Viite: Punkalaitumen Arkkuiusuo tuulivoimalahankkeen suunnittelu- tarveratkaisuhakemus

Asia: Vapo Oy:n lausunto

LIITE 1

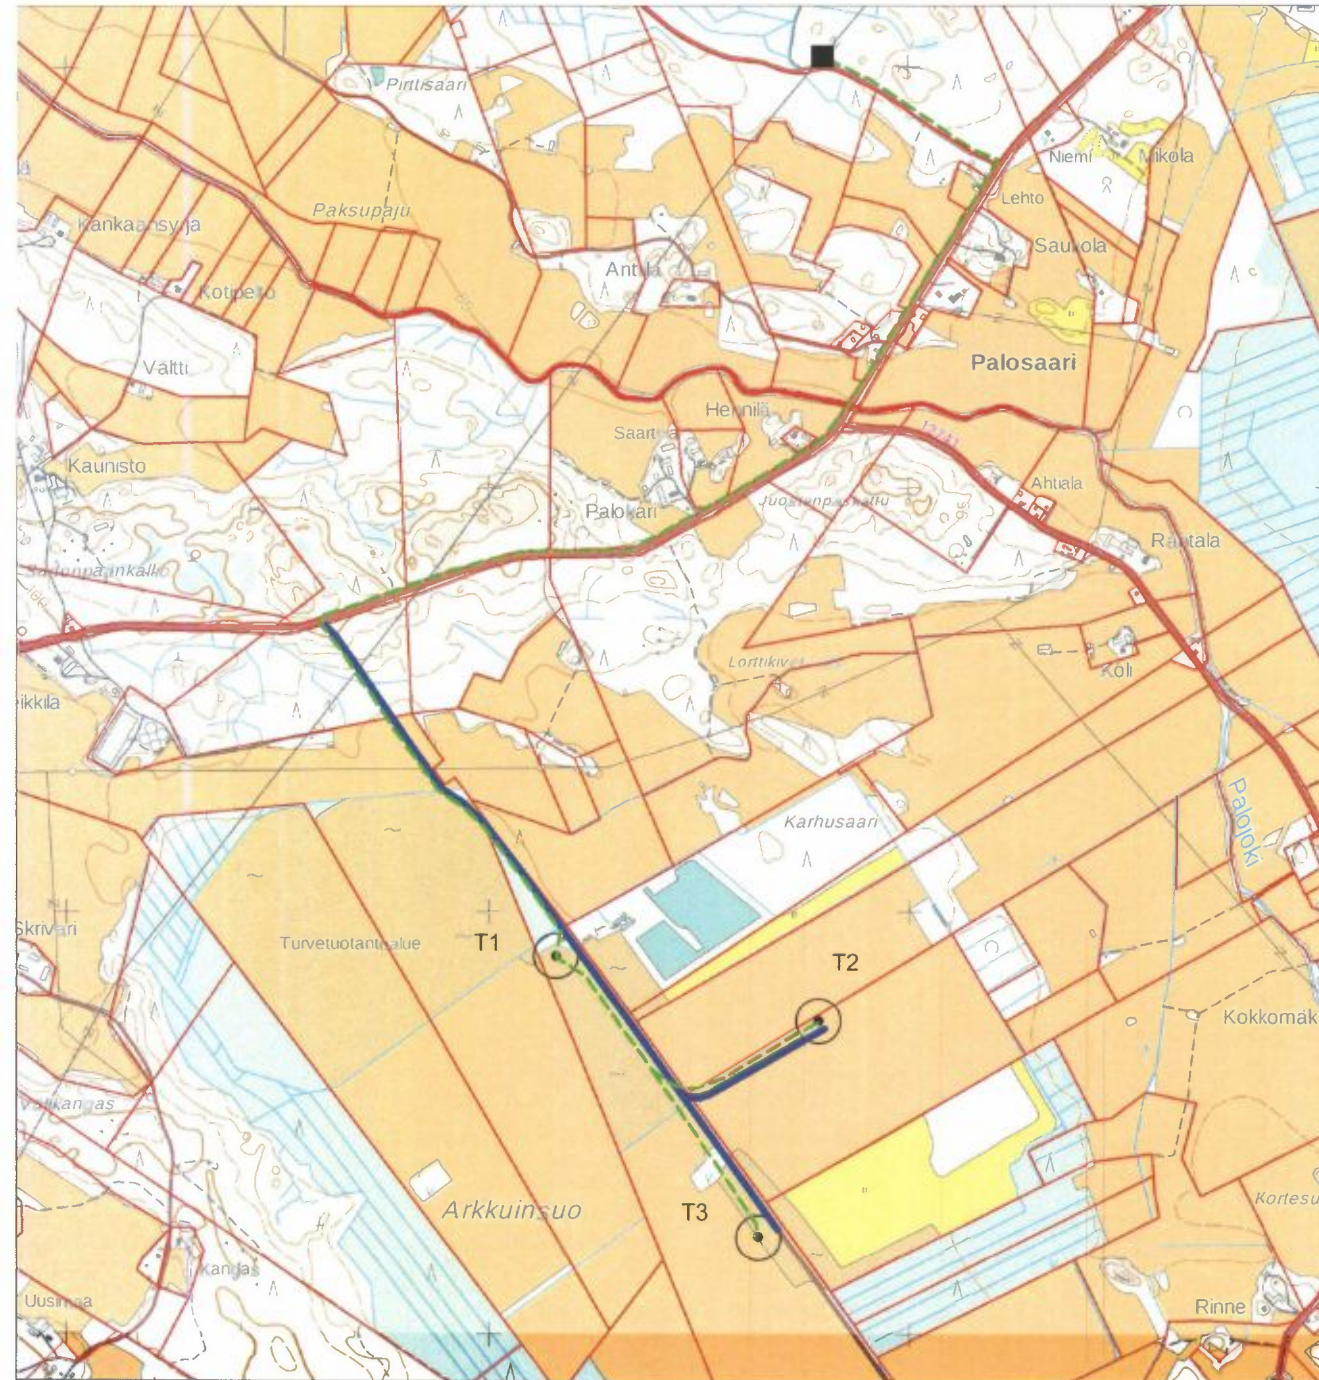
Liitteen 1 mukaisen tielinjauksen ongelmana on, että tie rajoittaa liiaksi uuden korvaavan turpeen varastoalueen (auman) kokoa. Nykyinen auma-alue on n. 200 metriä pitkä ja uusi esitetty tielinja tulisi rajoittamaan uuden korvaavan auma kokoa n. 100 metriin. Toisaalta esitetty tie tulisi jäämään n. 2,5 metriä korkeammalle kuin tuleva auma-alue, jolloin mm. turpeen kuormaaminen olisi teknisesti täysin mahdotonta.

Edellä esitettyjen perusteiden mukaisesti liitteessä 1 esitetty tielinjaus on ristiriidassa Arkkuiusuo turvetuotannon toimivuuden kanssa, eikä Vapo Oy näin ollen voi hyväksyä esitettyä suunnitelmaa. Sen sijaan tielinjan kululle esitetään vaihtoehtoinen malli, jossa esitetyt ongelmakohdat on huomioitu, eikä tie muodosta näin ollen estettä turvetuotannolle tai turpeen varastoinnille (liite 2).
